# **Avis délibéré de l’Autorité environnementale sur la plateforme logistique de la Société foncière axe nord (SFAN) à Loon-Plage (59)**

**n°Ae : 2019-99**

Avis délibéré n° 2019–99 adopté lors de la séance du 4 décembre 2019

Figure 2 : situation de la DLI Sud (source : dossier)

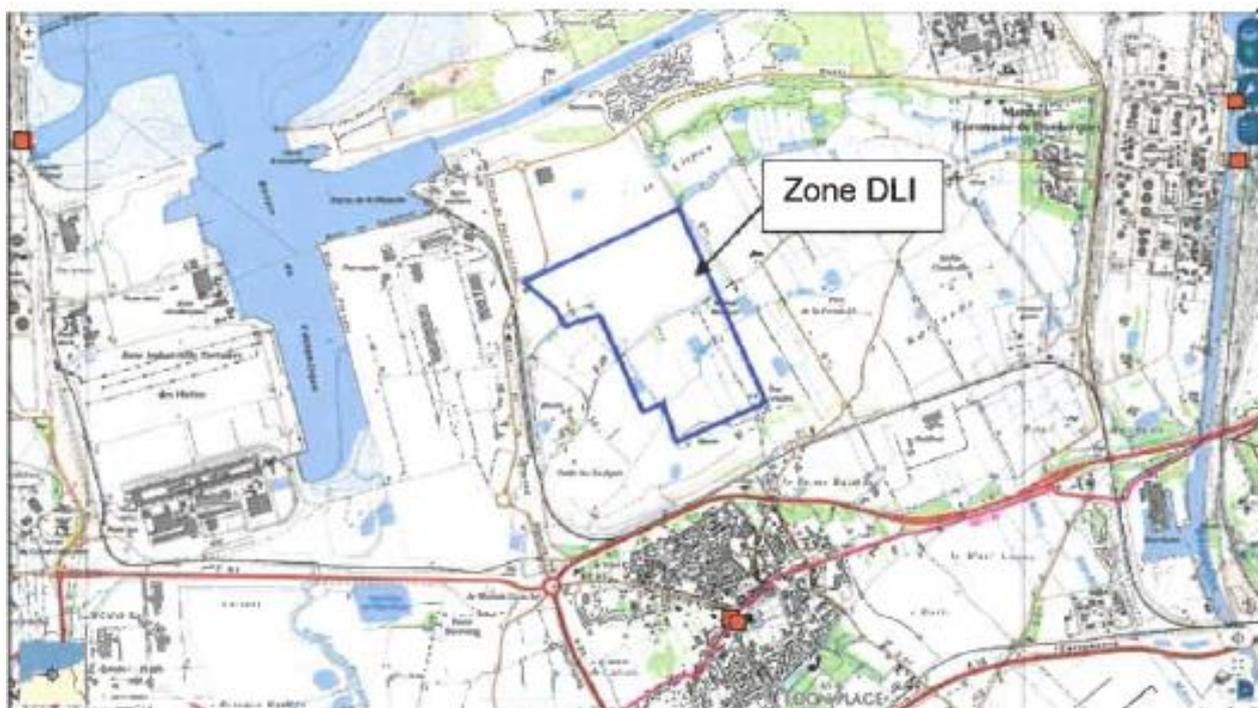
***L'Ae recommande que la prochaine opération de la zone DLI Sud donne lieu à une actualisation de l'étude d'impact de la zone DLI sud, ainsi que les suivantes selon l'appréciation du caractère notable des modifications apportées.***

Enfin, s'agissant de la desserte ferroviaire, le dossier précise que « pour anticiper toute évolution de l'activité, le site sera conçu pour recevoir un quai fer (voie ferrée) », et précise plus loin que « la création de l'accès à la voie ferrée fera l'objet d'une demande d'autorisation spécifique (non traité dans le cadre de cette demande d'autorisation) ». Le dossier reste cependant très ambigu tout au long de l'étude d'impact sur la réalisation de cet équipement. Il a été dit aux rapporteurs que la desserte ferroviaire ne serait pas réalisée pour ce premier entrepôt.

***L'Ae recommande aux maîtres d'ouvrage (GPMD et SFAN) de préciser leurs intentions pour ce qui concerne la desserte ferroviaire de la plateforme et d'en tirer les conséquences pour ce qui concerne cette opération.***
